**Commission économique pour l'Europe****Comité des transports intérieurs****Forum mondial de l'harmonisation  
des Règlements concernant les véhicules****170<sup>e</sup> session**

**Accord de 1958 : Examen de projets d'amendements  
à des Règlements existants, soumis par le GRSP****Proposition de complément 12 à la série 04 d'amendements  
au Règlement n° 44 (Dispositifs de retenue pour enfants)****Communication du Groupe de travail de la sécurité passive\***

## Complément 12 à la série 04 d'amendements au Règlement n° 44 (Dispositifs de retenue pour enfants)

Figure 1

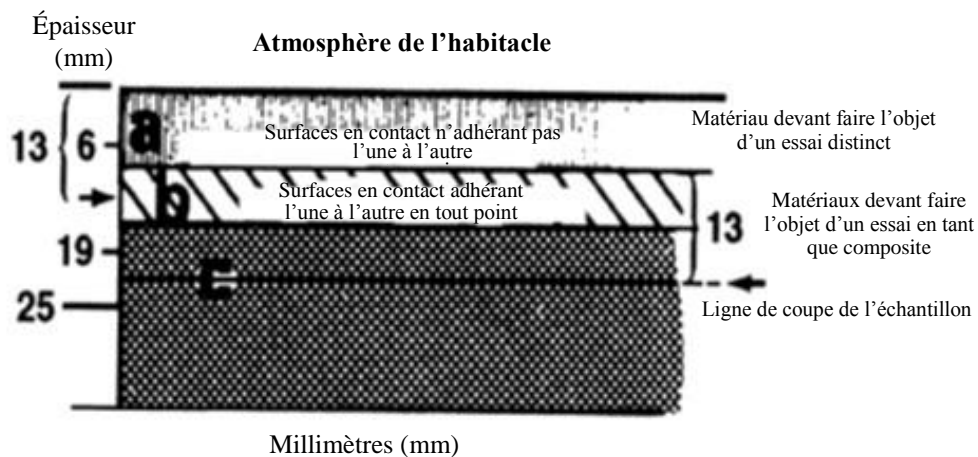
1. Définitions  
 Par “*atmosphère de l’habitacle*”, on entend l’espace situé à l’intérieur de l’habitacle contenant normalement de l’air renouvelable.
2. Choix des matériaux (voir la figure 1 ci-dessous)

- 2.1 Toute partie d'un matériau simple ou composite située à moins de 13 mm de l'atmosphère de l'habitacle doit satisfaire aux prescriptions énoncées au paragraphe 6.1.6.
- 2.1.1 Tout matériau qui n'adhère pas à un autre ou à d'autres matériau(x) en tout point de contact avec ce ou ces matériau(x) doit satisfaire aux prescriptions énoncées au paragraphe 6.1.6 au cours d'un essai distinct.
- 2.1.2 Tout matériau qui adhère à un autre ou à d'autre(s) matériau(x) à tout point de contact doit satisfaire aux prescriptions énoncées au paragraphe 6.1.6 au cours d'un essai subi en tant que matériau composite conjointement avec le ou les autre(s) matériau(x).

Le matériau A présente une interface non adhérente avec le matériau B et doit faire l'objet d'un essai distinct.

Une partie du matériau B est située à moins de 13 mm de l'atmosphère de l'habitacle, et les matériaux B et C adhèrent l'un à l'autre en tout point de contact. Par conséquent, B et C doivent faire l'objet d'un essai en tant que matériau composite.

La découpe est pratiquée dans le matériau C comme le montre la figure 1, de manière à obtenir un échantillon de 13 mm d'épaisseur.

Figure 2  
Toutes les dimensions sont en millimètres (mm)

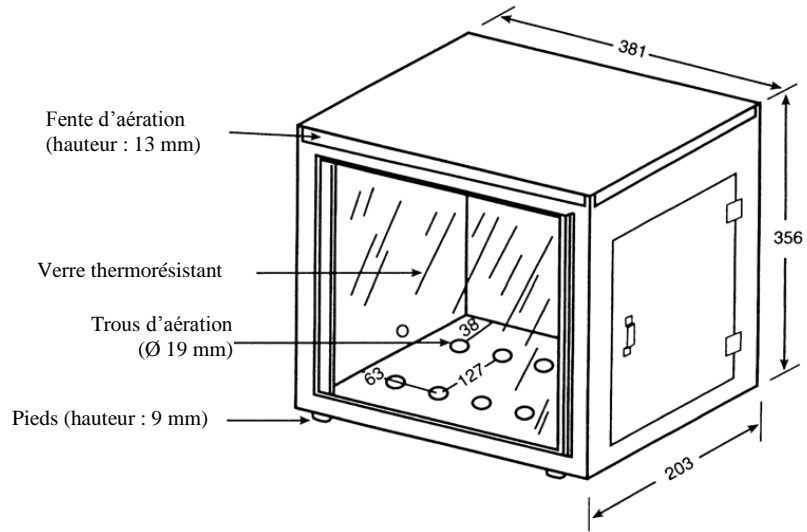
3. Procédure d'essai
- 3.1 Afin de protéger les échantillons des courants d'air, l'essai est effectué dans une chambre de combustion métallique dont les dimensions intérieures sont les suivantes : longueur : 381 mm ; profondeur : 203 mm ; et hauteur : 356 mm et qui est munie d'une fenêtre d'observation en verre à l'avant, d'une ouverture pouvant être fermée pour permettre l'introduction du porte-échantillon, et d'un trou destiné à recevoir le tuyau d'alimentation d'un bec à gaz. Pour la ventilation, la partie supérieure de la chambre comporte une fente d'aération de 13 mm en faisant tout le tour ; la base est munie de 10 trous de 19 mm de diamètre chacun et de pieds de 10 mm de haut, tous disposés comme indiqué sur la figure 2.

- 3.3 L'échantillon d'essai est inséré entre deux bâtis de métal en forme de U superposés, de 25 mm de largeur et de 10 mm de hauteur.
- Les dimensions intérieures des bâtis en forme de U sont de 51 mm de largeur par 330 mm de longueur.

- Des supports constitués de fins fils métalliques résistant à la chaleur sont tendus en travers du bâti en forme de U inférieur, dans sa largeur, à intervalles de 25 mm, afin de maintenir en place les échantillons qui pourraient se ramollir et se courber à leur extrémité enflammée, ce qui risquerait d'altérer la régularité de la combustion.
